LHCMS-CR/LHCFS-CR ミニクランプレバー - フラットタイプ 仕様変更

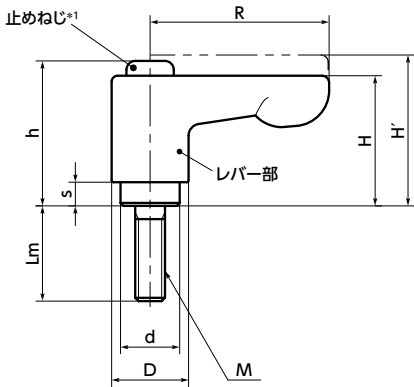
*1: 止めねじの頭の形を六角穴付きからヘキサロビュラ穴付きに変更しました。
